九州電力株式会社
川内原子力発電所及び玄海原子力発電所
火山モニタリング結果に係る評価について
(案)

令和2年10月20日

原子力規制庁

図3 阿蘇カルデラのGNSS連続観測による基線長変化

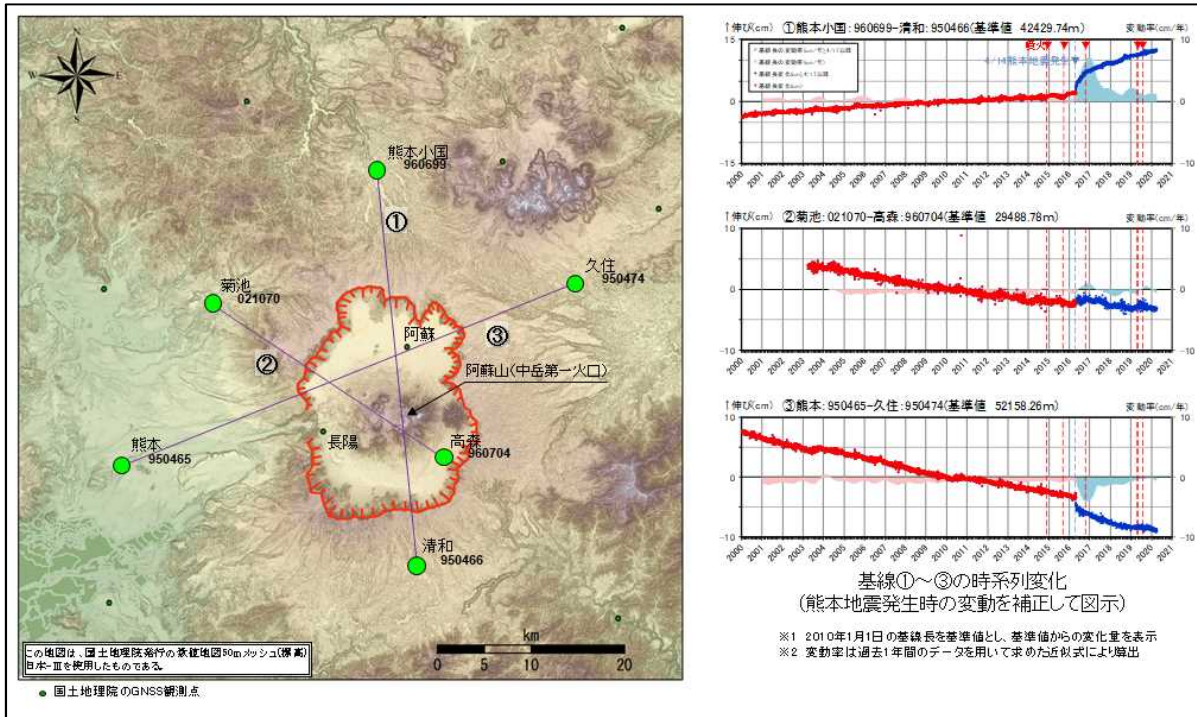
- ・九州電力は、GNSS 連続観測による基線長変化等を確認した結果、当該年度の基線長変化は、阿蘇カルデラ火山の活動に起因する有意な変化は認められないとしている（図3）（添付資料、P10、P23）。また、地震発生数の推移及び震源分布とマグニチュードの経時変化等を確認した結果、地震活動（発生数、位置、規模等）は、熊本地震の余震が認められるものの、発生数は過去と比較して減少傾向にあるとともに、位置と規模に有意な変化は認められないとしている。
- ・九州電力は、地殻変動評価において、基線長変化をマグマ供給によるものとして評価しているが、基線長変化には広域地殻変動も含まれており、マグマ供給量の評価に影響を及ぼす可能性があることから、第三者（火山専門家）の助言（2018年度）を踏まえて、広域地殻変動量の定量的把握について、中・長期的取組みのひとつとして行っている。九州電力は、Kobayashi (2017)³ 及び Nishimura et al. (2018)⁴ を参考とし、GNSS 観測点の定常速度を推定するため、大規模な地震やスロースリップ現象（SSE: Slow Slip Event）が発生していない期間として、2006年～2008年を設定し、Nishimura et al. (2017) の手法に基づき、2000年～2019年の各観測値から広域地殻変動の影響分を除去する試みを行っている。その結果、広域地殻変動を除去した残差は、観測値に比べて変動量が小さくなることを確認し（図4）、モニタリングにおいて、基線長変化（観測値）に顕著な伸びの傾向が認められた場合、今回の検討で推定した広域地殻変動を除去した残差でも確認していくとしている（添付資料、P98）。
- ・九州電力は、熊本地震後の地殻変動について、「余効変動が地震発生後3年経った現在も継続している（文部科学省研究開発局・九州大学（2019）⁵）」ことが示されているものの、過去1年の地殻変動は、本震前と比較して地震断層北側の一部の点の変動方向は異なるが、地震前の状態に概ね戻っているとしている（添付資料、P14）。

図5 加久藤・小林カルデラの GNSS 連続観測による基線長変化

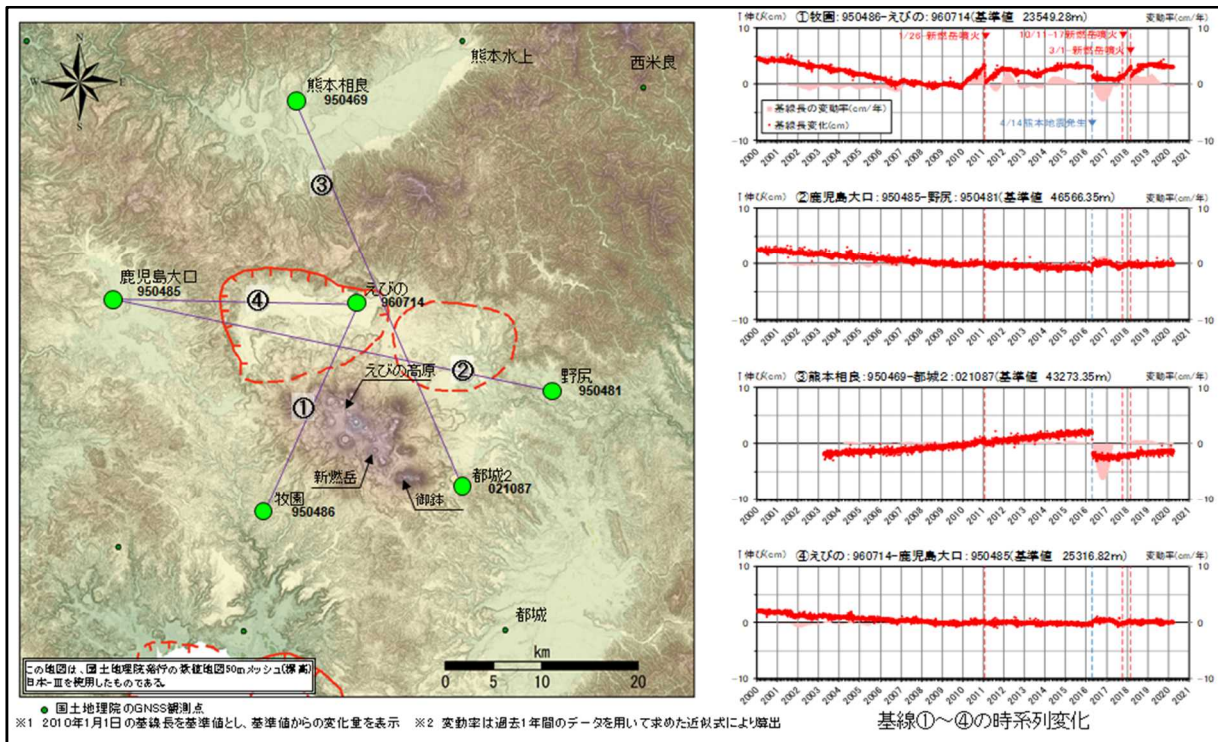
- ・九州電力は、GNSS 連続観測による基線長変化等を確認した結果、当該年度の基線長変化は、加久藤・小林カルデラ火山の活動に起因する有意な変化は認められないとしている（図5）（添付資料、P26、P37）。また、地震発生数の推移及び震源分布とマグニチュードの経時変化等を確認した結果、地震活動（発生数、位置、規模等）は、2018年12月に加久藤カルデラ内で発生した地震（最大 M3.4）の余震が認められるものの（図6）、その発生数は減少傾向にあり、位置と規模に有意な変化は認められないとしている（添付資料、P35-37）。
- ・九州電力は、阿蘇カルデラと同様に、広域地殻変動量の定量的把握について、中・長期的取組みのひとつとして行っており、広域地殻変動を除去した残差は、観測値に比べて変動量が小さくなることを確認し、モニタリングにおいて、基線長変化（観測値）に顕著な伸びの傾向が認められた場合、推定した広域地殻変動を除去した残差でも確認していくとしている（添付資料、P99）。

図6 加久藤・小林カルデラにおける地震活動

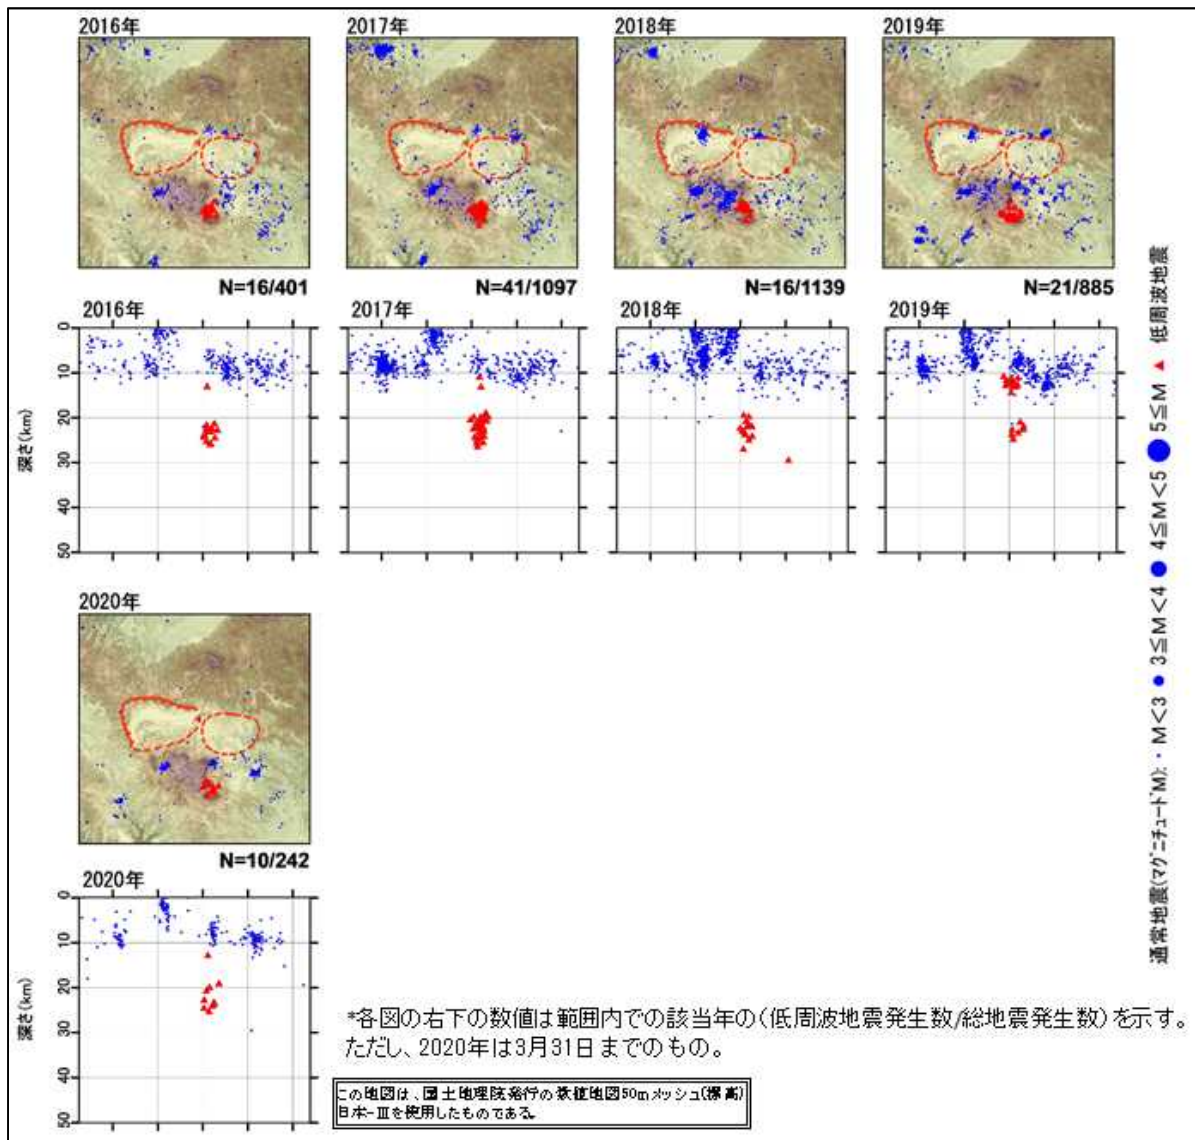
- ・九州電力は、第三者（火山専門家）の助言（2018年度）を踏まえ、2018年12月に加久藤カルデラ内で発生した群発地震が地震活動における評価範囲の北側境界近傍に位置していたことから、1968年にえびの市周辺で発生した地震の位置も考慮した上で評価範囲を拡大している（図6）（添付資料、P83-84）。
- ・九州電力は、2018年8月頃～2019年2月頃にかけて小規模な隆起が認められたことから、活火山による影響及び広範囲の鉛直変動について検討している。活火山による影響を検討するため、霧島山において圧力源を仮定し、茂木モデルを用いて算出した鉛直変動と観測された鉛直変動の比較を行った結果、圧力源近傍では観測結果に近い鉛直変動が見られるものの、その周辺の鉛直変動は観測結果と比べて小さいことから、霧島山の影響とは考えにくいと評価している（添付資料、P102-104）。

図7 始良カルデラのGNSS連続観測による基線長変化

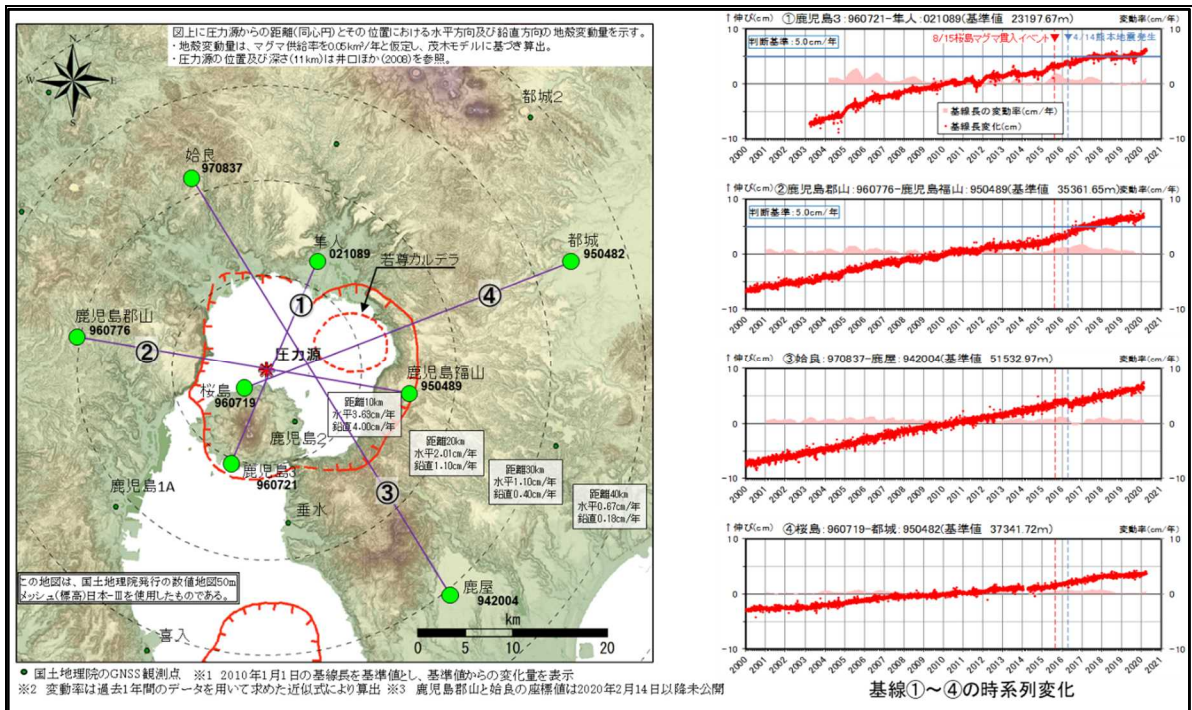
- ・九州電力は、GNSS 連続観測による基線長変化等を確認した結果、当該年度の基線長の変動率には、これまでと同様にマグマ供給を示唆する変動が認められるものの(図7)、監視体制の移行判断基準(0.05km³/年≒5cm/年)を十分下回っているとしている。監視レベルについては、マグマ供給を示唆する変動が引き続き認められることから、「注意」を継続するとしている(添付資料、P40、P55)。
- ・九州電力は、始良カルデラの基線①(鹿児島3-隼人)は、桜島の変動の影響を大きく受けてしまうため、桜島を避けた基線④(鹿児島1A-隼人)の変動率を判断の指標にした方が良いとの第三者(火山専門家)の助言(2017年度)を踏まえて、桜島の変動の影響も見つつ、当該基線も平成29年度より新たにモニタリング対象基線としている(図8及び図9)(添付資料、P43-44)。
- ・九州電力は、鉛直方向の地殻変動を面的に精度良く把握することを目的として、平成26年度より始良カルデラ周辺の水準測量を毎年実施している(添付資料、P106-110)。2019年度報告の水準測量では、始良カルデラ縁の変動量は、2018年度と比較して大きくなっているものの、2017年度の変動量と同程度であり、顕著な隆起は無いことを確認したとしている(図10及び図11)。
- ・九州電力は、広域地殻変動量の定量的把握について、Takayama and Yoshida(2007)⁶を参考とし、始良カルデラ周辺の広域地殻変動量を算出し、各観測値から広域地殻変動の影響分を除去する試みを実施している。

図12 始良カルデラにおける地震活動

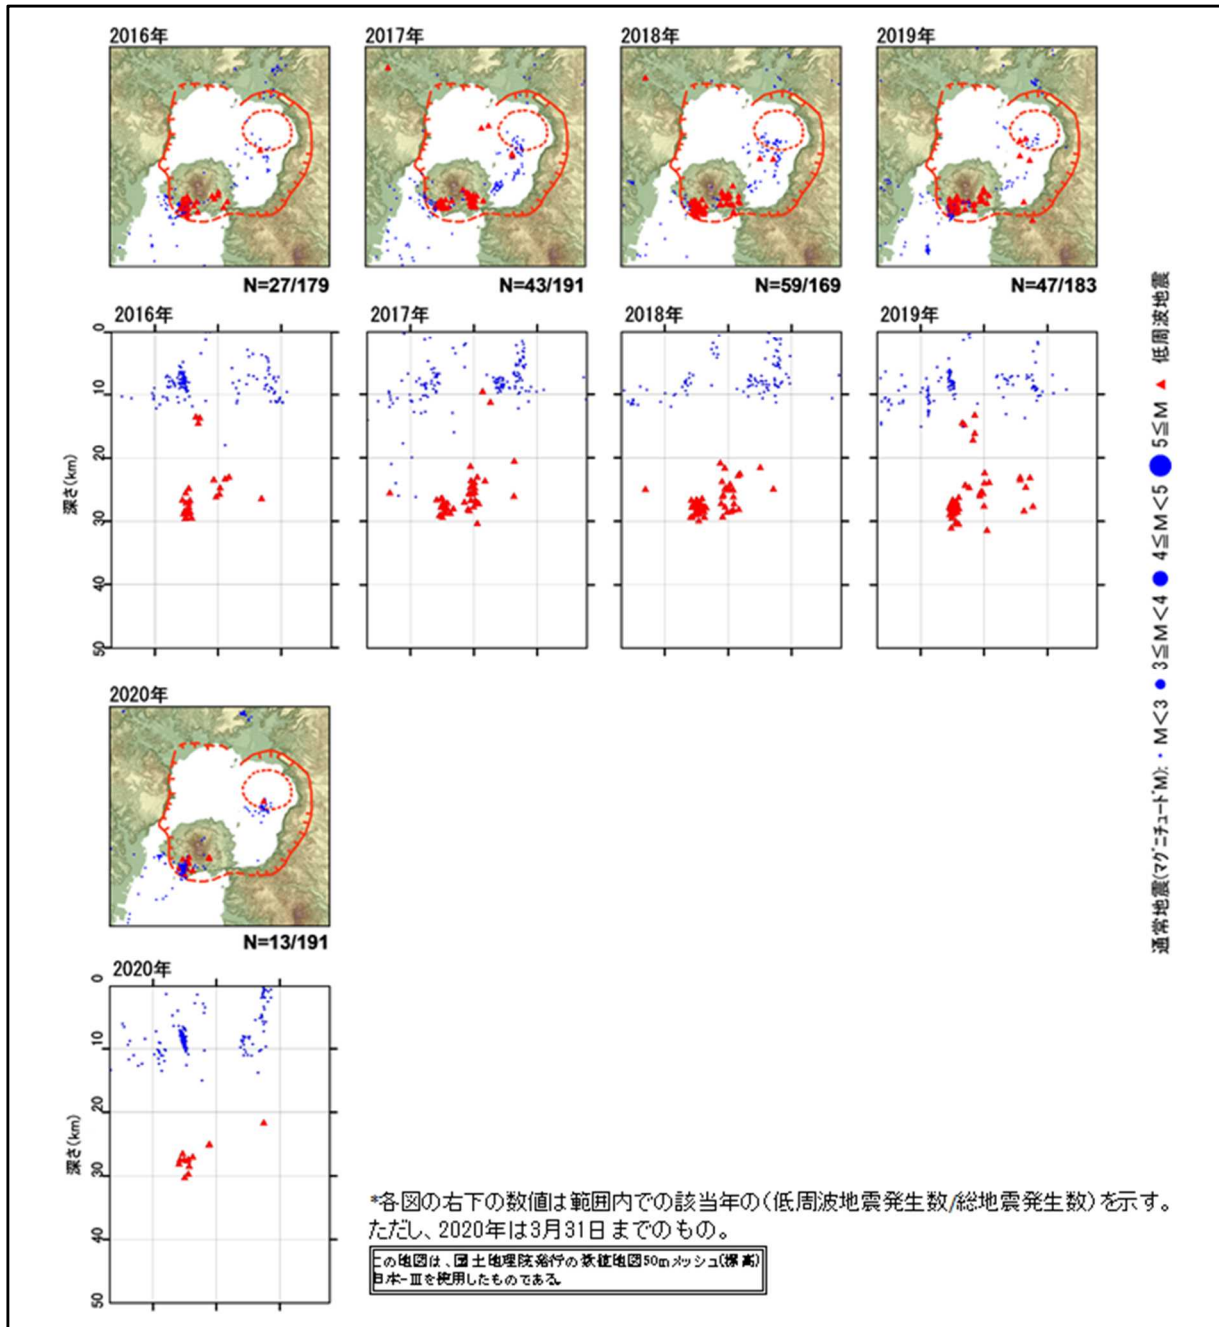
- 九州電力は、2020年3月に桜島南西部で多くの地震が認められ、過去にも同様の地震が発生しているものの、今後の地震活動に留意していくとしている（図12）（添付資料、P49、P53-55）。

図13 阿多カルデラにおける地震活動

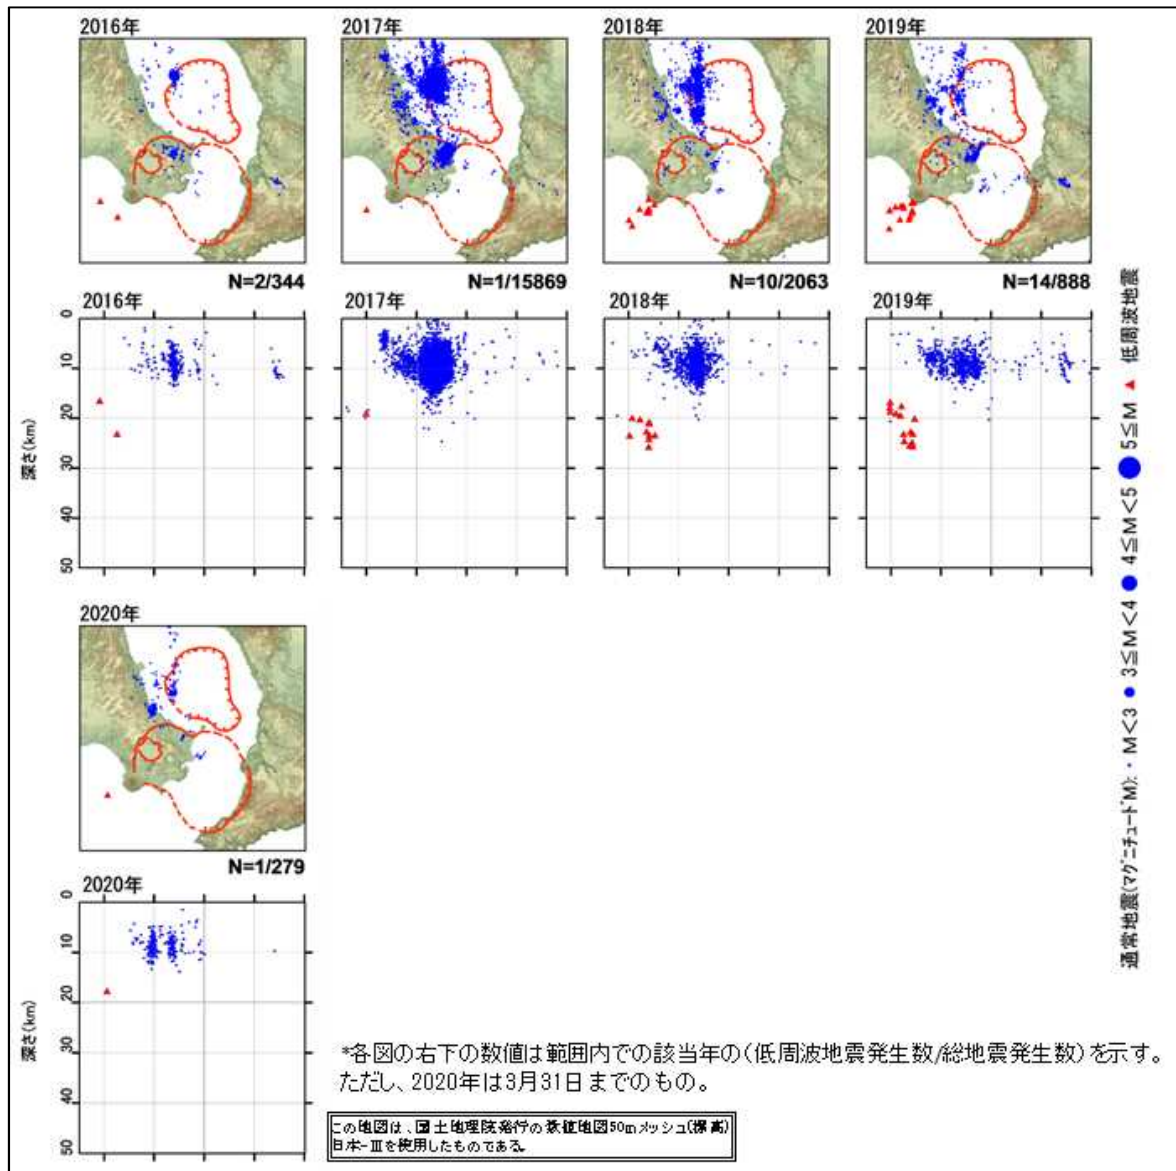
- ・九州電力は、GNSS 連続観測による基線変化等を確認した結果、当該年度は、阿多カルデラ火山の活動に起因する有意な変化は認められないとしている。また、震源分布とマグニチュードの経時変化及び地震発生数の推移等を確認した結果、地震活動（発生数、位置、規模等）は、2019年8月に南側のカルデラで多くの地震が発生したものの（図13）、その後は減少傾向にあり、位置と規模に有意な変化は認められないとしている（添付資料、P61、P65-67）。

図14 鬼界のGNSS連続観測による基線長変化

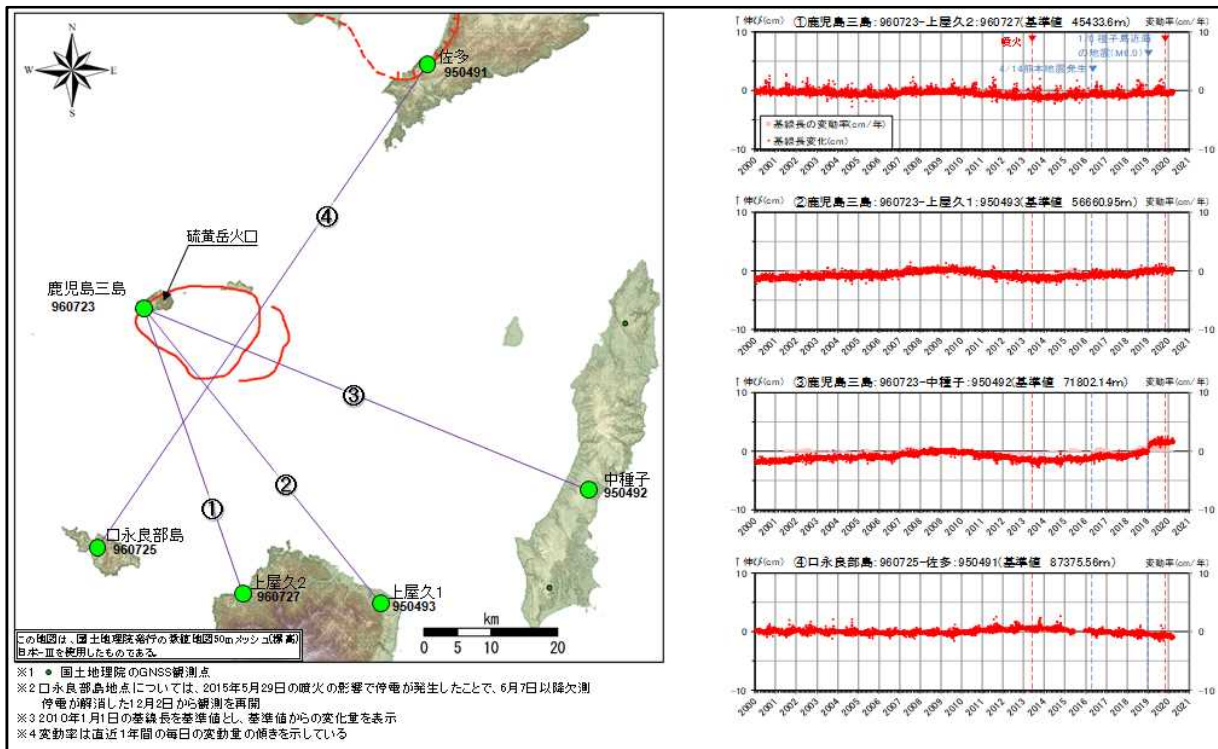
- ・九州電力は、GNSS 連続観測による基線長変化等を確認した結果、当該年度は、カルデラ火山の活動に起因する有意な変化は認められないとしている。また、震源分布とマグニチュードの経時変化及び地震発生数の推移等を確認した結果、地震活動（発生数、位置、規模等）は、位置と規模に有意な変化は認められないとしている。
- ・九州電力は、島嶼地域における基線長変化において、長期的なトレンド（直線的ではない揺らぎ）のようなものが見えており（図14）、その要因分析を試みているが、まだ特定されていないことから、データ蓄積を行うとともに、継続的に取り組んでいくとしている。
